Opinia Nr

008848

Wyników przeprowadzonych oględzin - ekspertyzy urządzeń grzewczo-kominowych

w budynku przy ul. 11-go listopada 62/3 w Wałbrzychu

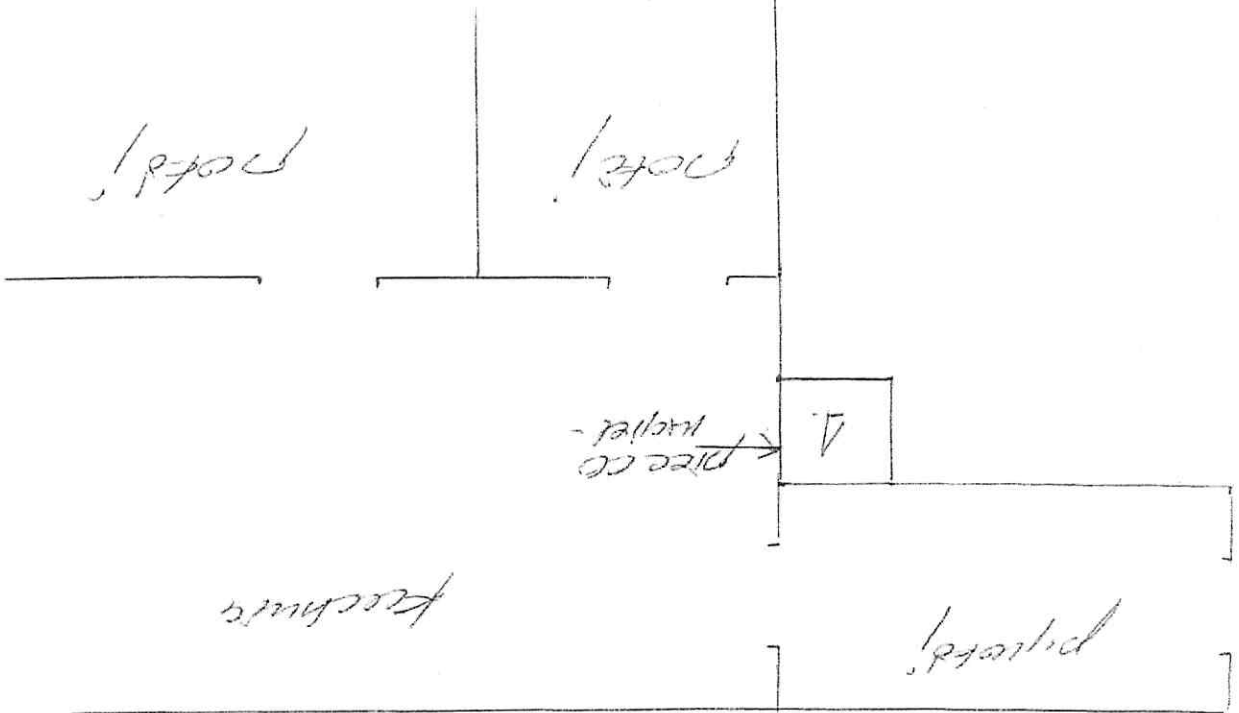
Przebieg CO na paliwo stałe może być
podłączony do piekarni m. 1. o wym. 50x50cm.
Wentylacja wywiewna grawitacyjna wykonana
wg projektu technicznego.

Alternatywnie: kocioł gazowy z zamk. kominem
spalającym (kondens.) podłączony do zamkniętego
urządzenia wentylacji mechanicznej zgodne z
wymogami producenta i projektem.

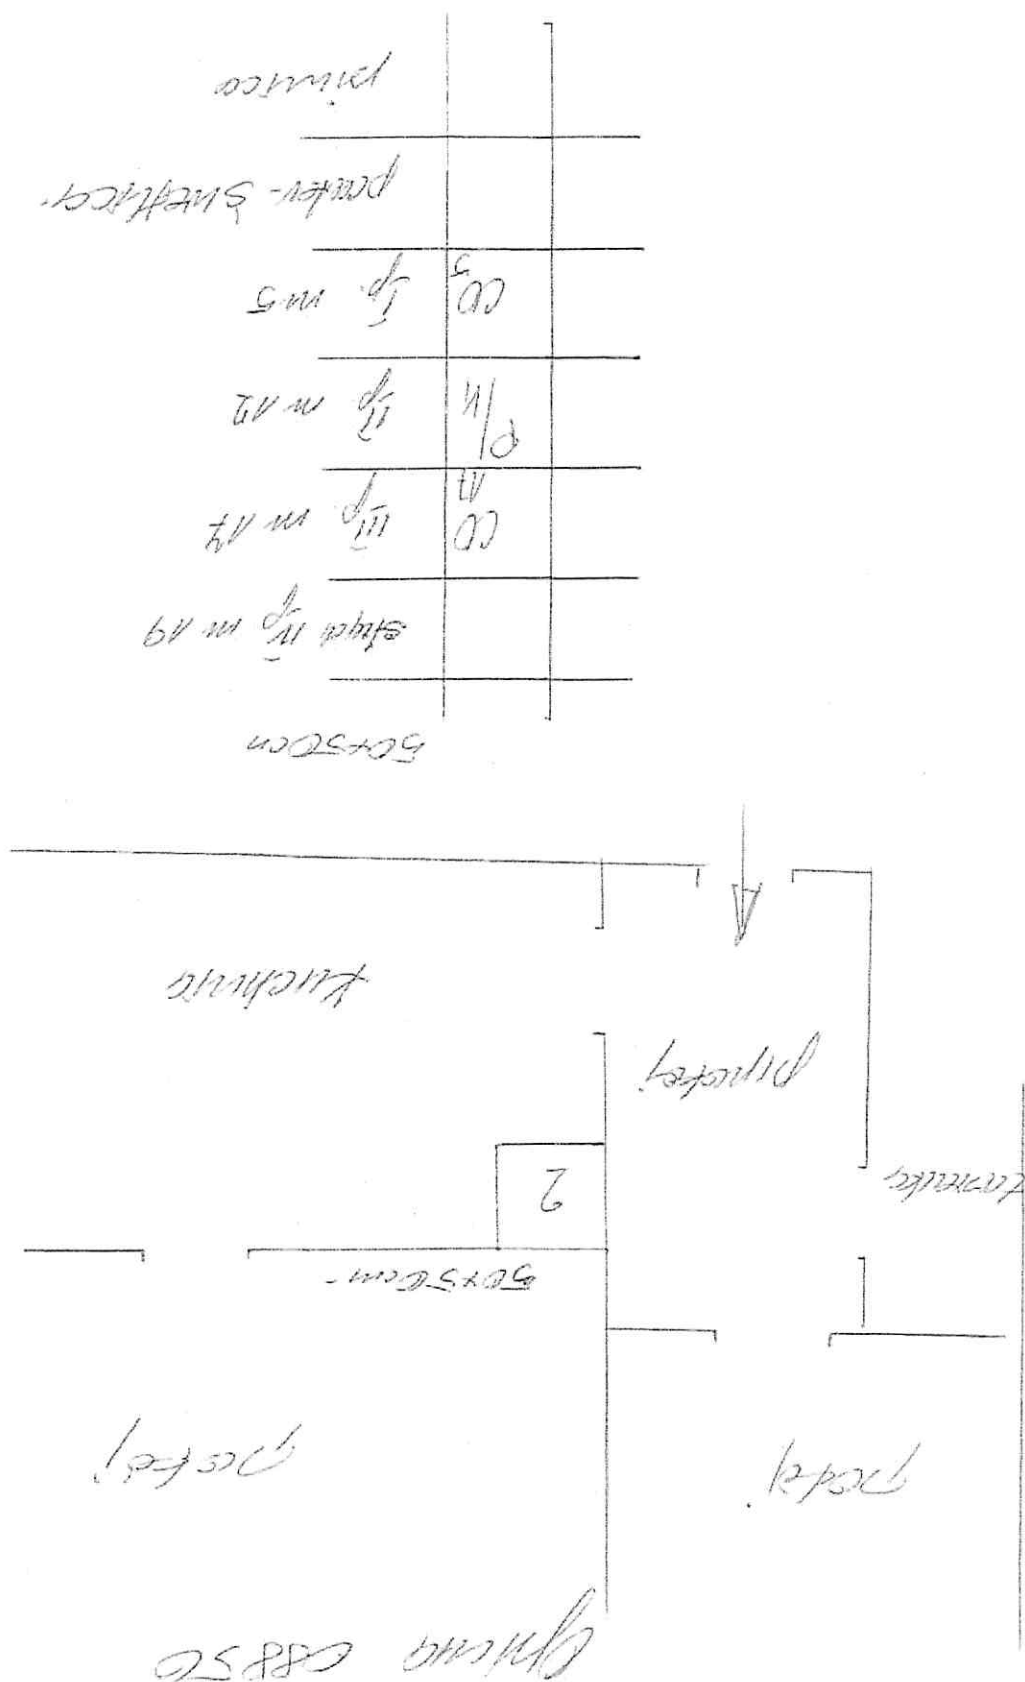
Przebieg CO na palno takie może być
podłączony do piekarnika M 2 o wym. 50x50 cm.
w pomieszczeniu kuchennym.

Wentylacja mechaniczna grawitacyjna
wykonana zgodnie wg projektu techn.

Wentylacja mechaniczna grawitacyjna
spalania (kondensacji) podłączony do wentylacyjnego
urządzenia powietrzno-wodnego zgodnego z
wymogami producenta.

gmina 68901

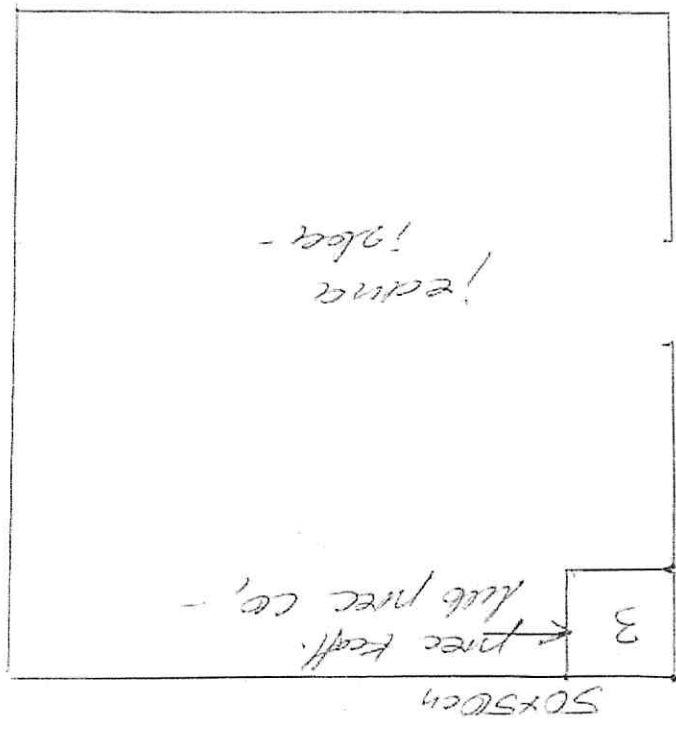
Do przewodu kominowego m 3 o wym 50x200
może być podłączony piec grzewczy kotłowy
katalizatorowy CO na paliwo stałe.

Alternatywnie: kocioł gazowy z wentylacją
spalniczą (kondensy) podłączony do zewnętrznej
układu wentylacji mechanicznej zgodnej z
wymaganiem producenta i projektem.
Wentylacja wykonana gwarantując
wykonanie wg projektu.
